# WINDERG SAN POTITO

Oggetto: [ID\_VIP:4402] **Procedimento per il rilascio del provvedimento VIA nell'ambito del provvedimento Unico in Materia Ambientale, ai sensi dell'art. 27 D.Lgs 152/2006 e ss.mm.ii., relativo al Progetto di un Impianto Eolico di potenza complessiva pari a 34,50 MW composto da 10 aerogeneratori da realizzarsi nel Comune di Ascoli Satriano (FG), e relative opere di connessione.**

**Osservazioni alla Comunicazione del MIBACT - Direzione Generale Archeologia, Belle Arti e Paesaggio - Sez. V, prot. MIBACT DG-ABAP SERV V\17/03/2020\0010301-P\ [34.43.01/20.45.1/2019], recante motivi ostativi al rilascio di parere favorevole ai sensi dell'art. 10-bis della legge 7 agosto 1990, n. 241.**

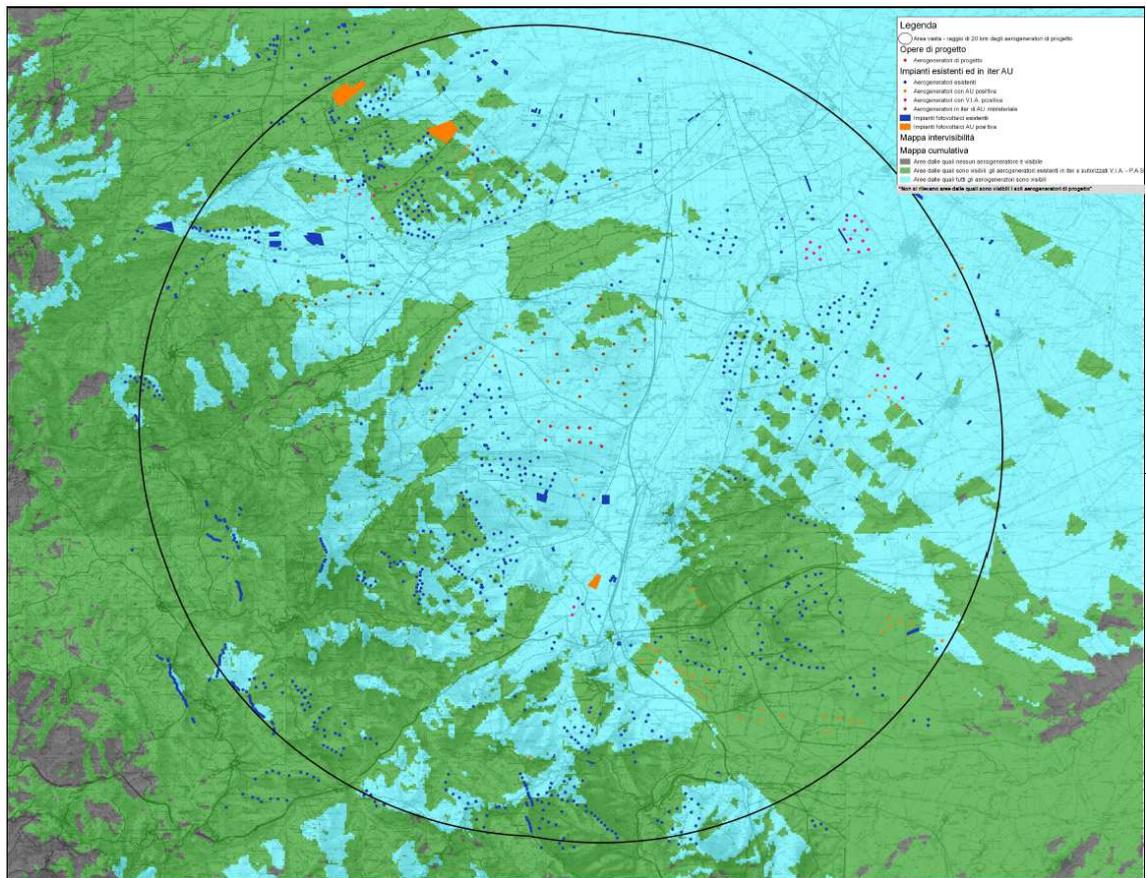
Richiamando la mappa dell'intervisibilità<sup>1</sup> il parere sostiene che nell'AVI estesa fino a 20 km prevalgono le aree (nella cartografia indicate in giallo ocra) dalle quali risulterebbero visibili le alte pale dell'impianto di progetto. Evidenzia, in ultimo, criticità anche in merito agli elementi di analisi e valutazione elencati nella DGR 3122/2012 relativamente a: co-visibilità di più impianti da uno stesso punto di osservazione, effetti sequenziali di percezione di più impianti per un osservatore che si muove nel territorio, effetto selva e disordine paesaggistico.

La mappa dell'intervisibilità teorica (elaborato D.4.a.2), ricostruita in funzione della sola orografia ed estesa a un'areale che include il raggio dei 20 Km dagli aerogeneratori di progetto, ha evidenziato, oggettivamente, che la realizzazione dell'impianto di progetto non aumenta il campo di visibilità determinato dagli altri impianti. Infatti in nessun punto del territorio ricompreso nell'areale risulta visibile il solo impianto di progetto.

Non corrisponde al vero, pertanto, quanto affermato dal preannuncio di parere negativo circa la non conformità del progetto alla DGR n. 3122/2012: la documentazione tecnica versata in atti evidenzia, al contrario, che non sussistono criticità in merito agli effetti di co-visibilità di più impianti da uno stesso punto di osservazione; né in merito agli effetti sequenziali di percezione di più impianti per un osservatore che si muove nel territorio; né con riferimento all'effetto selva e al disordine paesaggistico.

**Figura 8:** Stralcio della carta dell'intervisibilità – nel rettangolo in rosso è evidenziato il tratto della SP95 più vicino all'impianto e che ricade in una zona di assenza di visibilità dell'impianto (zona grigia).

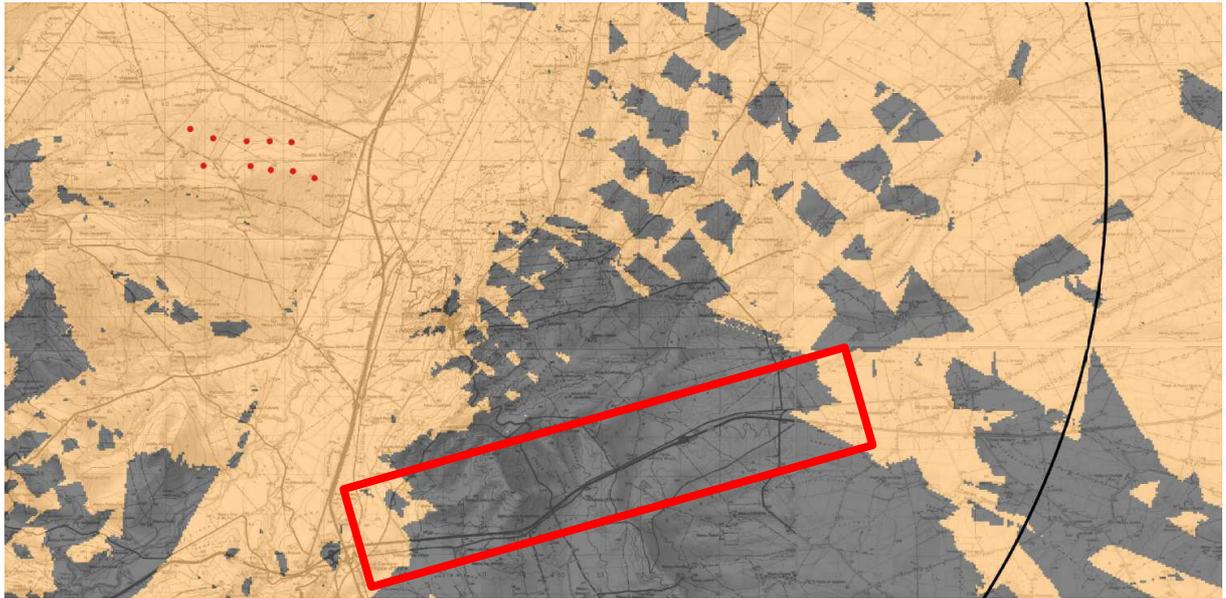
Merita peraltro di essere segnalato che gli elaborati tecnici trasmessi sembrano, a tratti, non essere neppure stati esaminati (o essere addirittura stati confusi con altri elaborati, riguardanti un diverso progetto): per esempio laddove viene indicata la presunta interferenza tra SP105 e l’impianto, vengono utilizzati una panoramica e relativo fotomontaggio riguardanti un punto di vista del tutto errato e differente (ovvero il punto di vista della SP110 exSS161, che risulta posto in altro luogo e addirittura riferito ad altro impianto posto in altro Comune!) sicché le valutazioni finali risultano completamente fuorviate e travisate.

Come si rileva dalla carta dell’intervisibilità riportata sull’elaborato integrativo D.4.a.2 e in stralcio a seguire, l’impianto non risulta visibile dal tratto della SP95 più vicino rispetto al quale, in ogni caso, si trova ad una distanza superiore ai 9 km.

Secondo la mappa dell’intervisibilità teorica, l’impianto risulterebbe visibile dal tratto della SP95 posto oltre Borgo Libertà, in direzione di Cerignola, e, quindi, da una distanza superiore addirittura ai 17 km (una distanza dalla quale la visibilità ad occhio nudo è ormai rarefatta e inconsistente).

Infatti, già a circa 8km di distanza (punto foto G del documento integrativo D.5 scattata dalla SR1) l’impianto inizia ad essere appena visibile, confondendosi con gli altri segni del territorio, e il suo impegno nelle viste panoramiche diventa poco significativo.

**Figura 10:** Stralcio della carta dell'intervisibilità relativa al centro del comune di Ascoli Satriano – in arancione le aree di visibilità teorica dell'impianto.

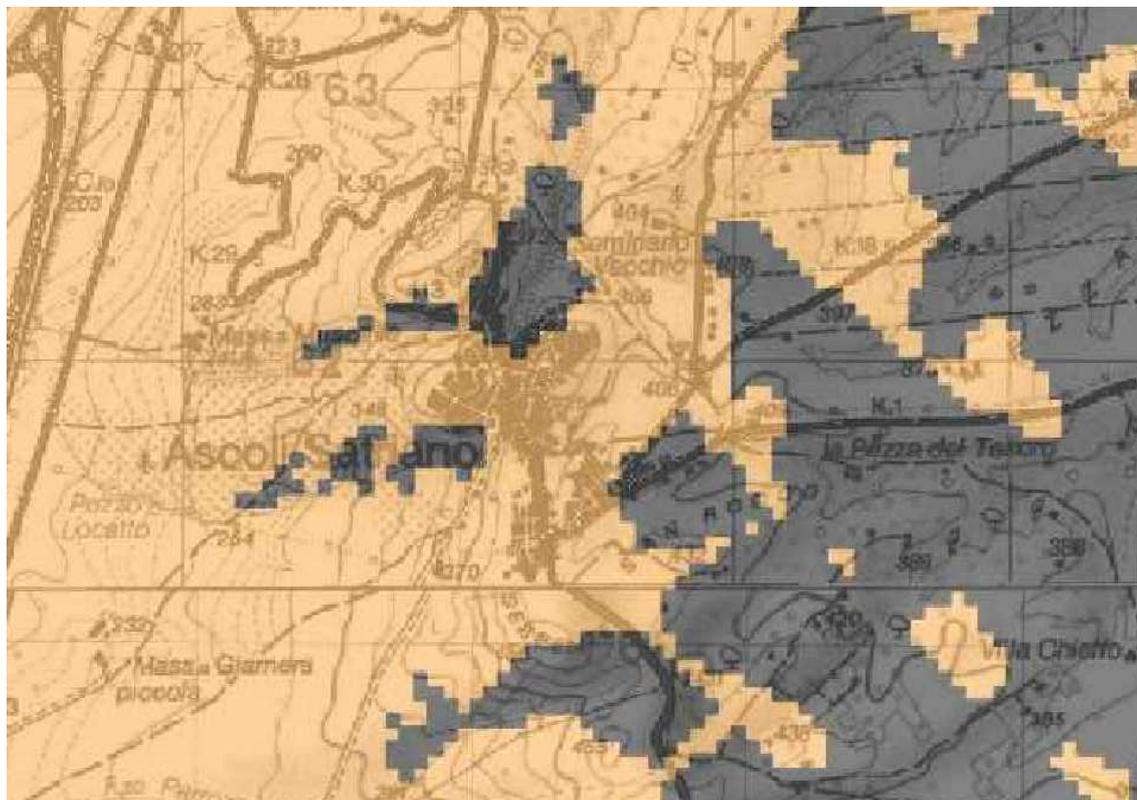
In particolare, secondo il parere l'intervento proposto risulterebbe percepibile dalla Chiesetta di Santa Maria del Popolo ubicata a circa 4,63 km, e dalla Chiesa di Santa Maria della Consolazione ubicata a circa 8,3 km.

Dal centro urbano del comune di Ascoli Satriano, come si rileva dalla mappa dell'intervisibilità riportata sull'elaborato integrativo D.4.a.2 e in stralcio a seguire, l'impianto risulterebbe visibile da diverse posizioni, ma in concreto, la visibilità reale si limita alle sole aree di affaccio verso l'impianto.

**Figura 15:** Estratto dalla carta del rischio archeologico con evidenza dell'UTC1 rilevata in corrispondenza della torre A2 (estratto dal documento A\_4\_d)

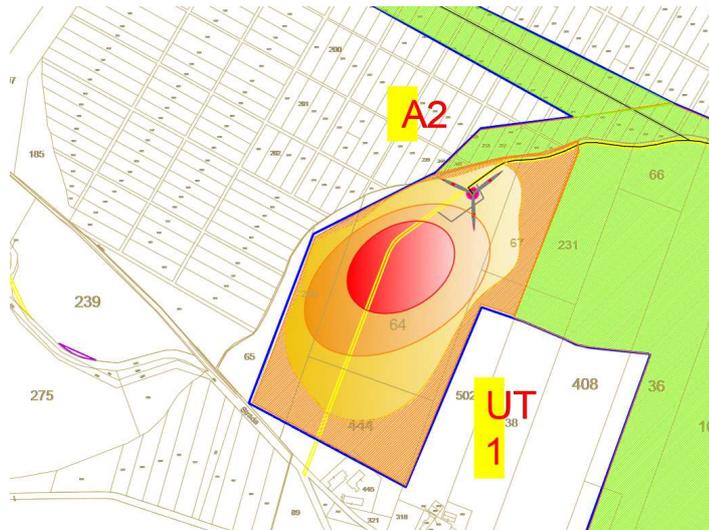
**In particolare, viene evidenziato che gli aerogeneratori A2, A4 e A10 presentano interferenze dirette, rispettivamente, con le UT1, UT2 e UT3, mentre l'aerogeneratore A5 presenta un'interferenza con un villaggio neolitico noto da foto interpretazione e tracce di centuriazione di età romana, già note in letteratura da foto interpretazione (schede nn.1 – 3).**

L'aerogeneratore A2 presenta un'interferenza diretta con la UT 1. Tuttavia, come si evidenzia dall'immagine a seguire che riporta uno stralcio della carta del rischio archeologico, la base dell'aerogeneratore A2 e la piazzola ricadono al di fuori dell'area di maggiore concentrazione di frammenti.
